Stellungnahme

zur Teilaufstellung Regionalplan II, Sachthema Windenergie
der Gemeinde Sehestedt

PLANUNGSKONZEPT WINDENERGIENUTZUNG

Stand: November 2018

Abb. 2: 2. Entwurf Teilregionalplan II
(BOB SH Stand Sept. 2018)

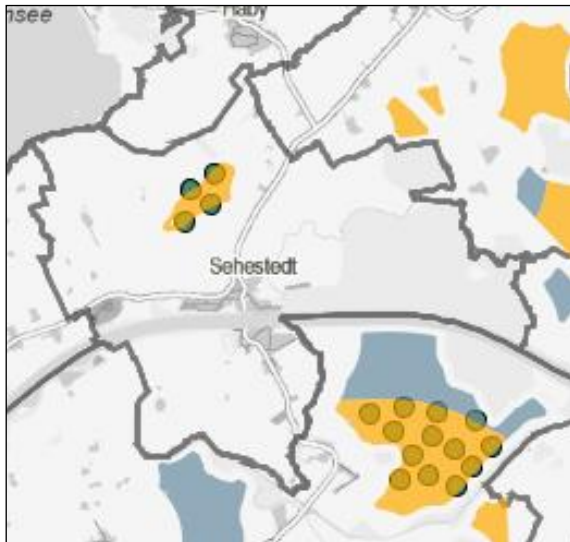
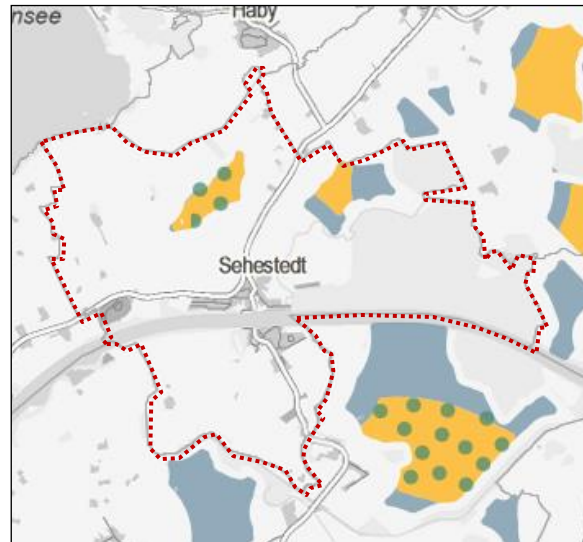
Für die Gemeinde Sehestedt sind hierdurch im Abwägungsergebnis Veränderungen eingetreten. Der 1. Entwurf des Teilregionalplans II stellt ein Vorranggebiet für Windenergienutzung (Nr. 39) jedoch keine abgelehnte Potenzialfläche dar. Der jetzt vorgelegte 2. Entwurf des Teilregionalplans II stellt weiterhin das Vorranggebiet Nr. 39 sowie einen zusätzlichen Abwägungsbereich (Nr. 404) dar. **Dieser gliedert sich in zwei abgelehnte Potenzialflächen und ein weiteres Vorranggebiet.**

Abb. 4: Auszug aus dem Datenblatt des
2. Entwurfes Teilregionalplan II (BOB SH)

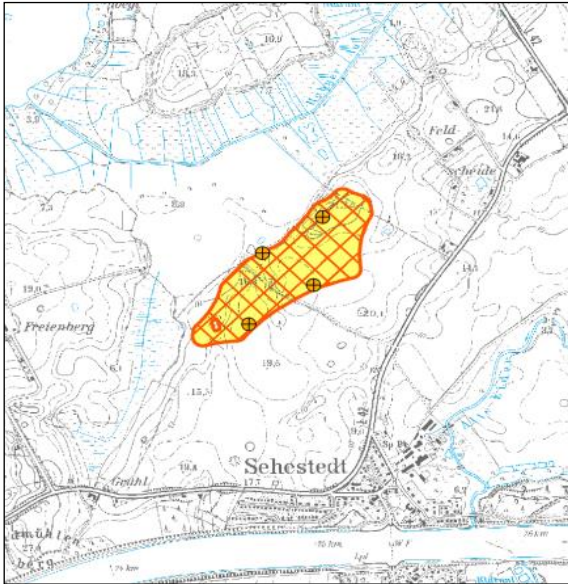
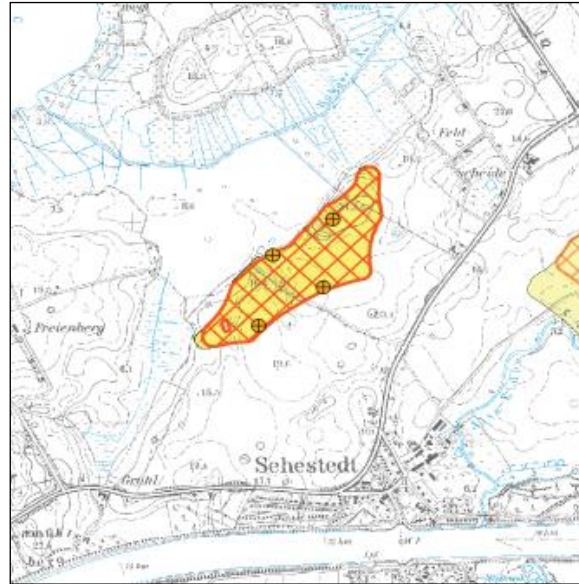
Das Vorranggebiet hat sich durch die veränderten Kriterien im zweiten Entwurf des Teilregionalplans geringfügig nach Norden erweitert.

- *verringertes Abstand zum FFH-Gebiet „Wittensee und Flächen angrenzender Niederungen“ (von 300 auf 200 m)*
- *keine Anwendung des erweiterten Schutzbereiches um die Siedlungsfläche (von 800 auf 1000 m) aufgrund der bestehenden Vorbelastung*
- *geringes Risiko der Umfassung (< 129° Umfassungswinkel)*

Der vorliegenden Abwägungsentscheidung der Landesplanung wird von der Gemeinde Sehestedt zugestimmt. Die geringfügige Abweichung im Flächenzuschnitt steht den gemeindlichen Zielen und Entwicklungsplänen nicht entgegen.

Abb. 5: Auszug aus dem Datenblatt des
2. Entwurfes Teilregionalplan II (BOB SH)

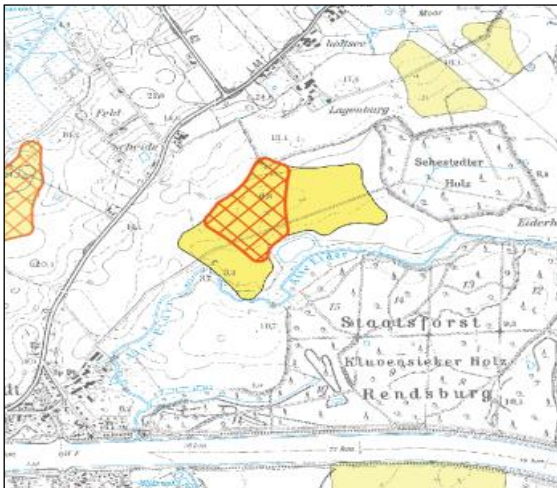
Der Abwägungsbereich und das daraus resultierende Vorranggebiet ist aufgrund der veränderten Kriterien im zweiten Entwurf des Teilregionalplans neu hinzugekommen. Im Informellen Planungskonzept zur Windenergienutzung des Amtes Hüttener Berge sowie der Stellungnahme der Gemeinde zum ersten Entwurf des Teilregionalplans ist die Fläche daher noch nicht berücksichtigt.

- *der Windenergienutzung wird gegenüber dem Abwägungskriterium ‚Rastgebiet für Gänse und Schwäne‘ (vorher weiches Tabukriterium) der Vorrang eingeräumt, da die Bedeutung des Gebietes für Singschwäne abgenommen hat*
- *der Windenergienutzung wird gegenüber dem Abwägungskriterium ‚potenzieller Beeinträchtigungsbereich um Rotmilanhorste‘ im pauschalen Abwägungsbereich zwischen 1000 und 1500 m (neu) der Vorrang eingeräumt*
- *Anwendung des engen 1000 m-Radius um Rotmilanhorst führt zu Flächenreduzierung*
- *Anwendung des erweiterten Schutzbereiches um die Siedlungsfläche (von 800 auf 1000 m) führt zu Flächenreduzierung im südlichen Teil*
- *geringes Risiko der Umfassung (< 129° Umfassungswinkel)*

Die vorliegende Abwägungsentscheidung der Landesplanung wird von der Gemeinde Sehestedt zur Kenntnis genommen. Die Darstellungen stehen den gemeindlichen Entwicklungszielen nicht entgegen.

Die Einschätzung, dass die Inanspruchnahme des potenziellen Beeinträchtigungsbereiches um den Rotmilanhorst nicht zu Konflikten führt, wurde vom Land pauschal getroffen und beruht nicht auf fachgutachterlichen Einschätzungen. Die Prüfung der Artenschutzbelange wird auf die Genehmigungsebene verschoben. Die entsprechende Prüfung im Rahmen eines Genehmigungsverfahrens bleibt daher abzuwarten.
